Tender til Damploko

Troldhede-Kolding-Vejen Jernbanes Tender Nr. 11.

Referat af Møde hos A/S Frichs

angående Reparation af Trolldhede-Kolding-Vejen Jernbanes Tender Nr.14.

Vand- og
Kulkasse:

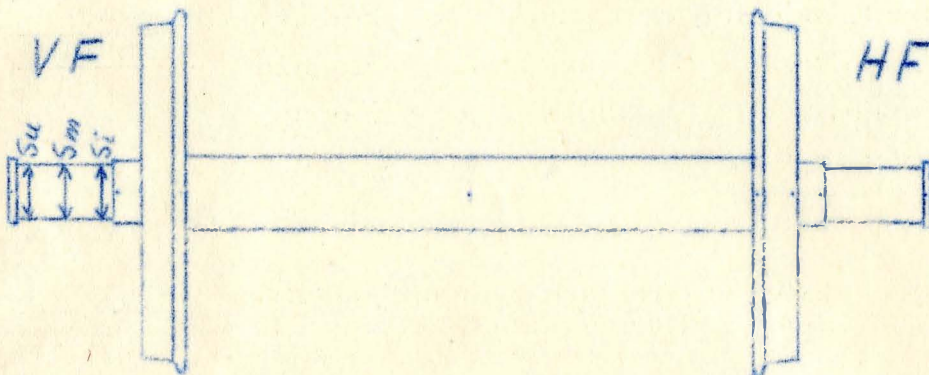
Vand- og Kulkasse fornyes - udføres efter nye Tegninger og forsynes med Løderafdækning mellem Vandkasseteklap og Kulkasse. 3 Prøvehaner anbringes udvendigt paa venstre Side. Ny Svømmer udføres.
